Assunto: “Habitação social – Conjunto habitacional da Cruz de Pau – Rua Dr. Teixeira de Melo”

Tendo terminado às 23:59 horas do dia 15 de fevereiro de 2024 o prazo previsto para a entrega de pedidos de esclarecimentos, erros e omissões, o júri decidiu dar resposta aos esclarecimentos solicitados, nos termos do disposto na alínea a) do nº5, do artigo 50.º do Código dos Contratos Públicos (CCP).

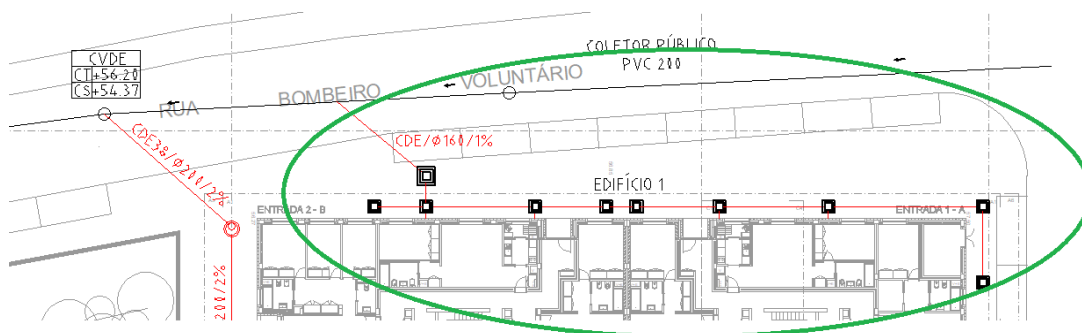
4. Solicita-se desenho de pormenor do pavimento térreo (cave de ambos os edifícios);

5. Ainda sobre o assunto do pavimento térreo (itens 10.01, 21.01, 39.01 e 50.01), e tomando como referência o descritivo do mapa de quantidades, depreende-se que o pavimento térreo será, em resumo, constituído por uma camada de brita 30/40 com 15cm de espessura, lâmina drenante e camada de betão armada com malhassol com 15cm de espessura, aplicadas diretamente sobre o terreno; confirmam o nosso entendimento?

6. Para concluir as questões sobre o pavimento térreo, verificou-se que, no descritivo dos vários itens, está incluído o fornecimento e colocação de “lâmina drenante nodular de polietileno de alta densidade (PEAD/HDPE)”, uma solução habitualmente utilizada em paredes verticais em contacto com o terreno; confirmam a utilização desta lâmina como solução aplicável também ao pavimento térreo?

- [Sim, no Capítulo de Estruturas: camada de brita com 15cm + lamina drenante de pvc+ massame armado com 15cm](#)
- [No capítulo de Arquitetura acresce sobre aquelas camadas: tela anti radão + XPS com 6cm + betonilha afagada com 5cm.](#)

- [Sim.](#)

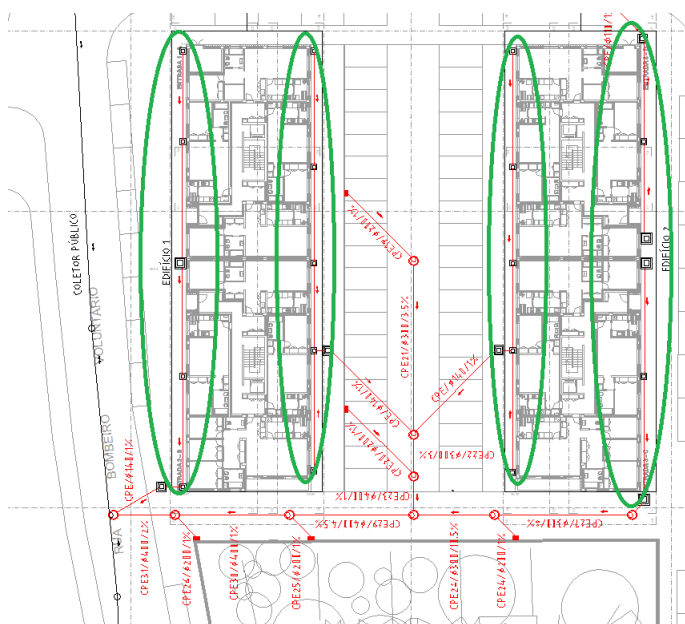
8. Relativamente à Rede de Drenagem de Águas Residuais – Pública, verifica-se que está previsto o coletor principal em Ø200, mas não estão contabilizados os ramais nem as respetivas caixas, conforme exemplo abaixo. Confirma-se a sua exclusão dos trabalhos da empreitada?

9. De acordo com o item 59.01, está prevista uma ligação da rede de águas residuais a construir à rede existente; no entanto, contabilizando os ramais, no caso em que estes ligam diretamente à rede pública, verificou-se a existência de duas ligações adicionais; solicita-se a correção da quantidade para 3 ligações;

10. Ainda relativamente às ligações à rede pública da rede de águas residuais, solicita-se a confirmação de que as duas ligações dos ramais mencionados acima serão feitas em forquilha e não em caixa de visita;

- [Não estão excluídos. Coletores públicos de 200mm, caixas troncocónicas e a ligação entre CVD4 e CVDE, estão medidos no Capítulo Rede Publica \(artigos 57 a 60.01\); Caixas de visita exteriores, CRLs e ligações à rede publica estão medidas no Capítulo Rede Predial \(artigos 79 a 88.01\); o artigo 82.01 refere-se aos 5 ramais de ligação em DN160mm. Em anexo as medições parcelares.](#)

- [Ver resposta anterior.](#)

- **Confirmado.**
